Information

Notstromanlage für die Notbeleuchtung

Einsatz von Gruppenmodulen Typ ANR 9100 und ANR 9300

Klemmen - Nummerierung beachten:

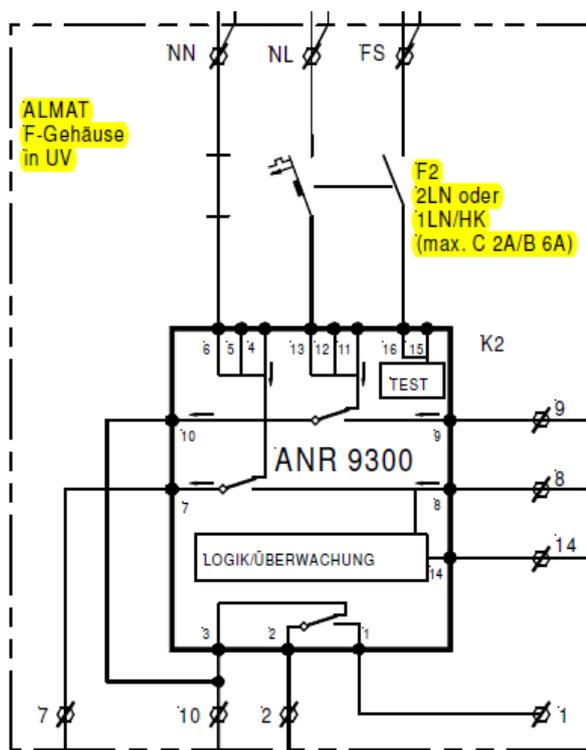
ANR 9100 (bisher)	ANR 9300 (neu)
1	8
2	9
3	10
4	11 / 12 / 13
5	4 / 5 / 6
6	7
7	2
8	3
9	1
10	15 / 16
11	14

ALMAT - LPS Notlicht - Konzept mit
 Sinus-Notstromgerät ASG

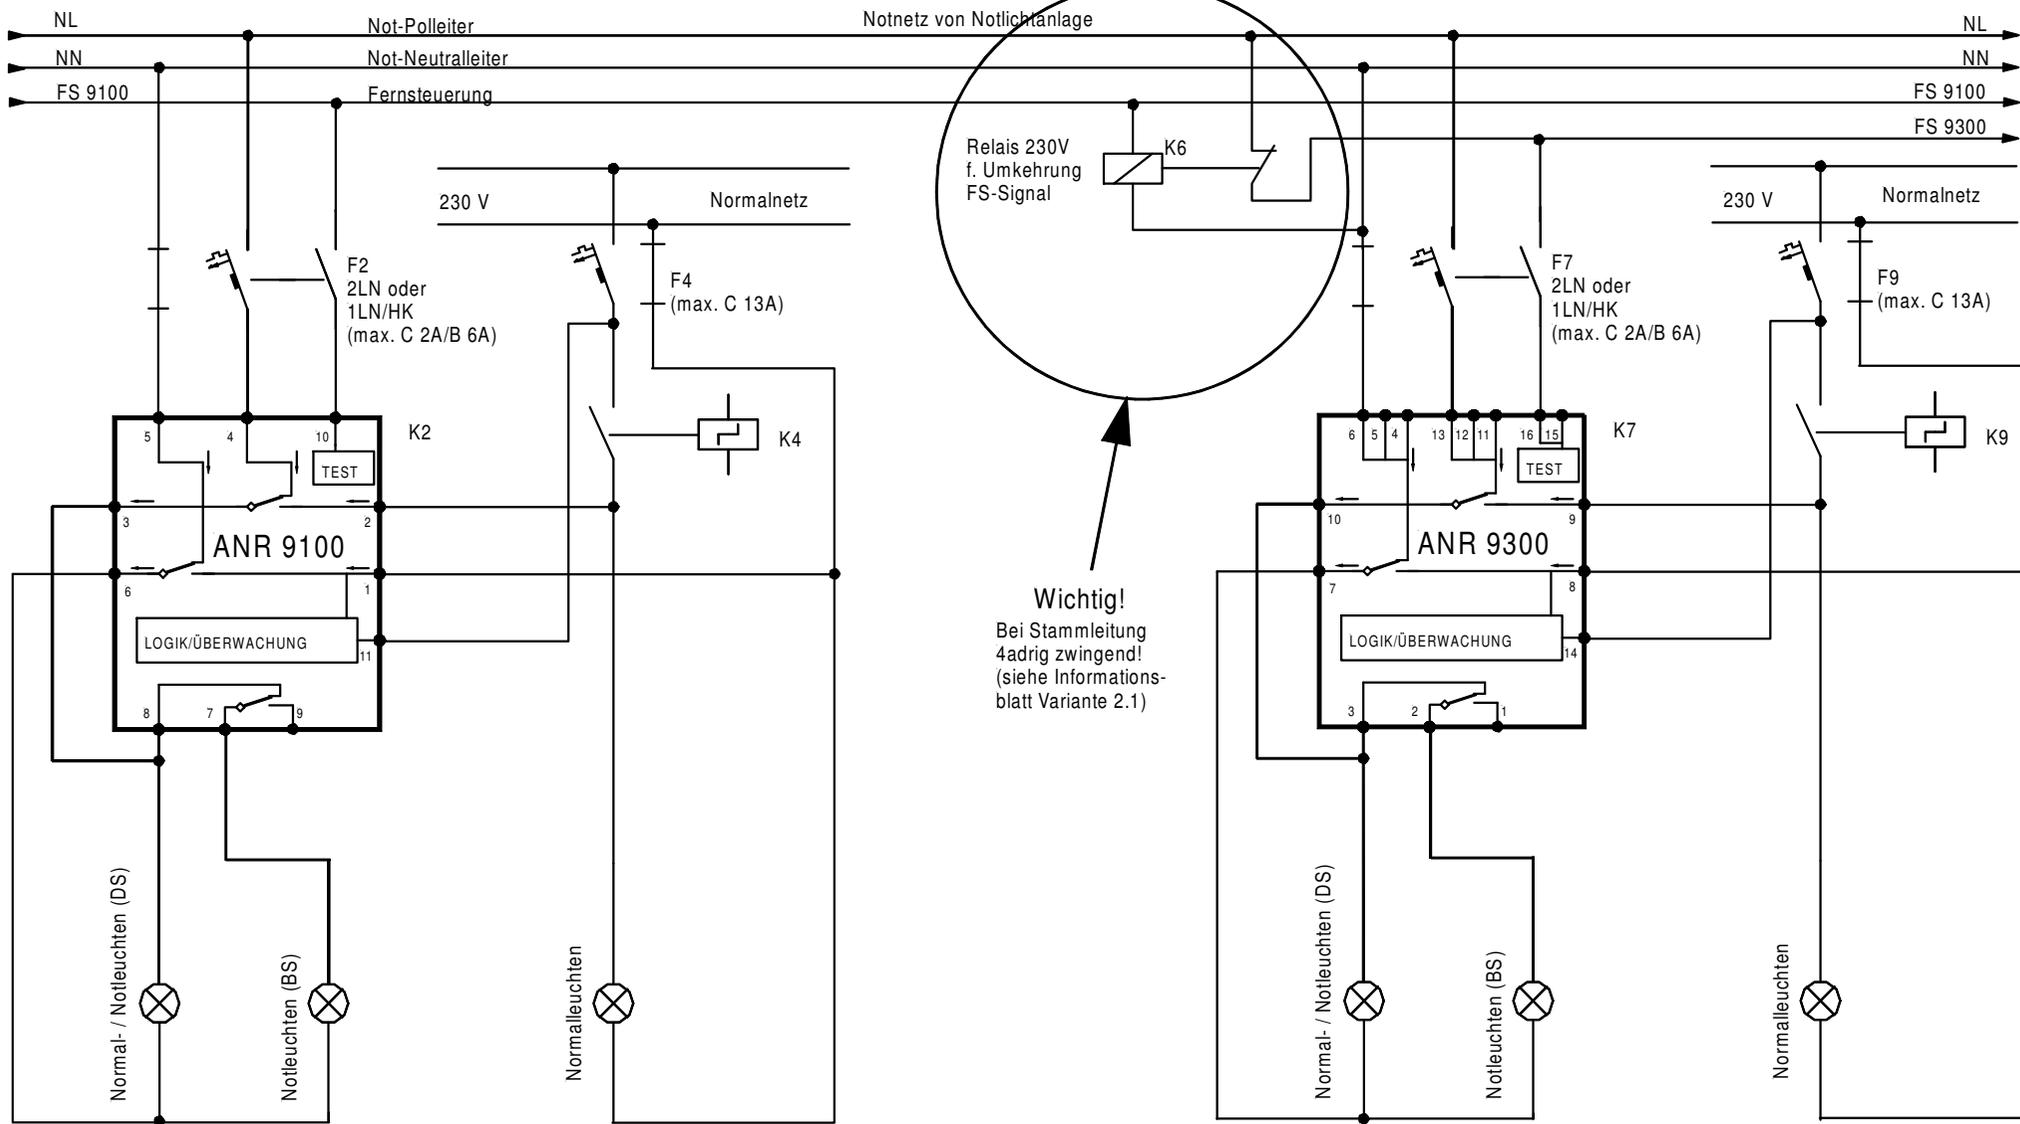
Falls alle alten Gruppenmodule Typ ANR 9100 ersetzt werden, muss abgeklärt werden, welcher Typ von Notlichtanlage im Einsatz ist. Bei der Notlichtanlage muss die Verdrahtung der Fernsteuerung geändert werden, um die Referenzspannung betreffend der Fernsteuerung anzupassen (s. Schema Nr. 1).

Wird die Verteilung mit den ANR 9300 von einer separaten Stammleitung gespeisen (nicht abgeschlauft mit anderen UV's), so muss bei der entsprechenden Stammleitung bei der Notlichtanlage die Verdrahtung der Fernsteuerung geändert werden. (s. Schema Nr. 1)

Schema-Nr. 2.1
 Gruppenmodul(e) ANR 9100 im Verbund mit ANR 9300,
 sofern nur eine Fernsteuerleitung ab Notlichtanlage vorhanden

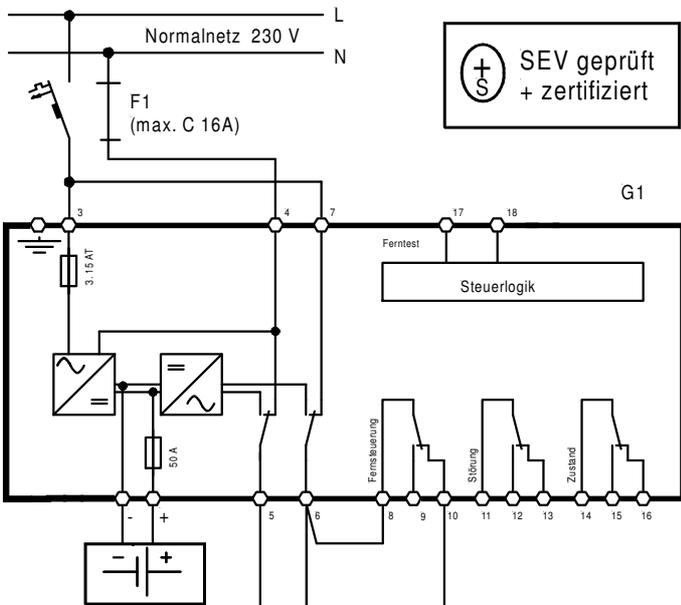
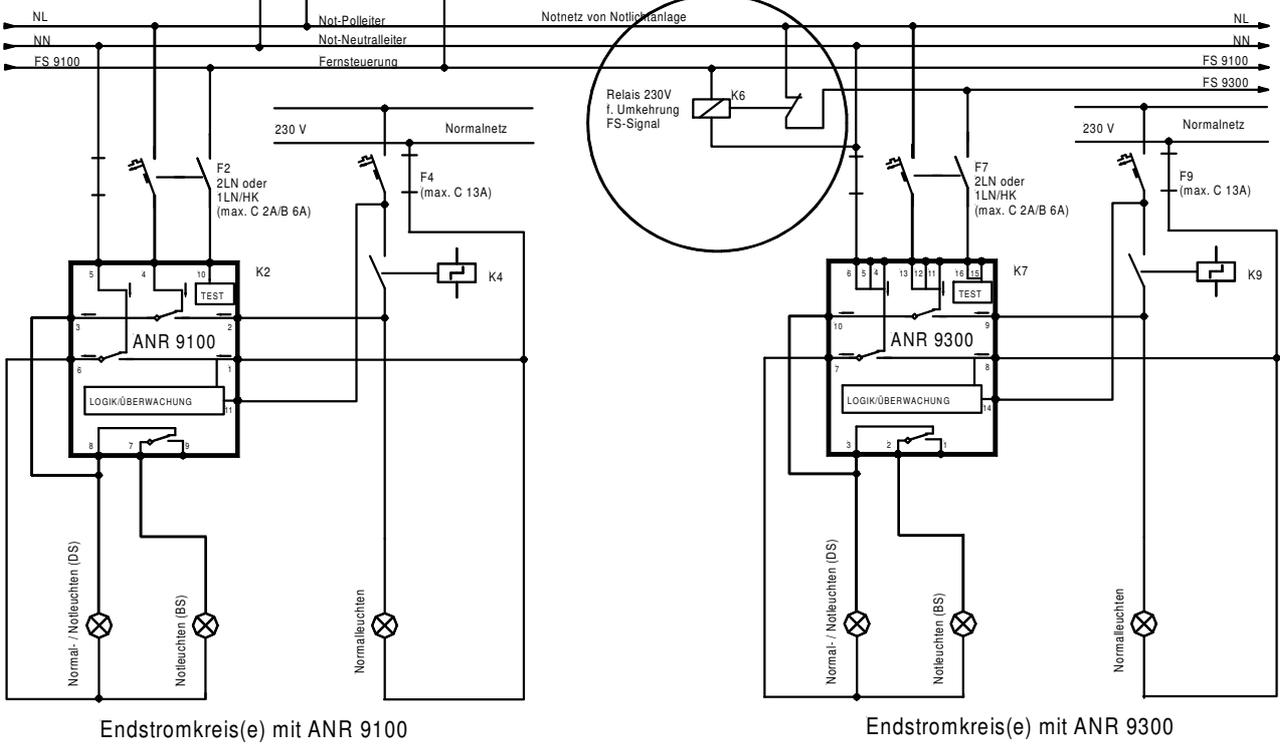
Stammleitung 4adrig (Notpolleiter / Notneutralleiter / Fernsteuerdraht / Schutzleiter): Sofern mehrere Verteilungen mit Gruppenmodulen ANR 9100 vorhanden sind, kann z.B. nur eine Verteilung auf ANR 9300 umgerüstet werden. Die daraus erhaltenen Gruppenmodule ANR 9100, welche noch in einwandfreiem Zustand sind, können dann für die restlichen Verteilungen als Ersatz benutzt werden. Ist nur eine Stammleitung vorhanden (die Verteilungen sind untereinander abgeschlauft) oder werden nur einzelne ANR 9100 in einer Verteilung ersetzt, muss bei der/den Verteilung(en) mit den integrierten, neuen ANR 9300, ein Relais (hager ES 210) für die Umkehrung des Fernsteuer - Signals eingesetzt werden. (s. Schema Nr. 2.1 + Nr. 2.2)

Wichtig!
 Bei Stammleitung
 4adrig zwingend!
 (siehe Informations-
 blatt Variante 2.1)

Schema-Nr. 3
 Gruppenmodul(e) ANR 9100 im Verbund mit ANR 9300
 sofern getrennte Fernsteuerleitungen ab Notlichtanlage
 vorhanden

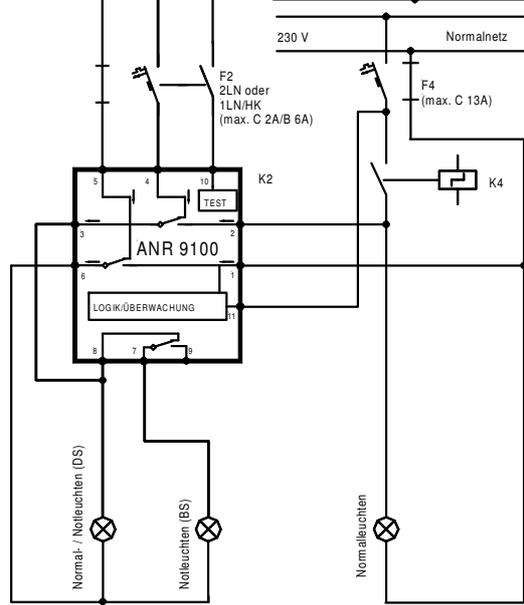
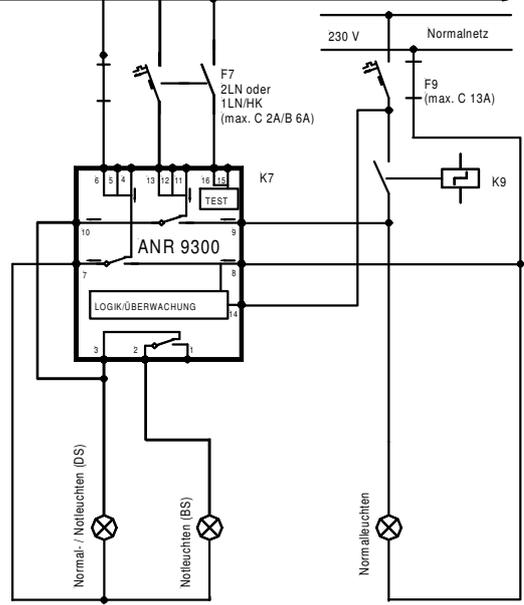
Stammleitung 5adrig (Notpolleiter / Notneutralleiter / Fernsteuerdraht / Schutzleiter / Reservedraht): Der „freie“ Draht wird für die Ansteuerung der neuen Gruppenmodule ANR 9300 benötigt. (s. Schema Nr. 3)

Wichtig!
 Bei Stammeitung
 5adrig zwingend!
 (siehe Informations-
 blatt Variante 2.3)
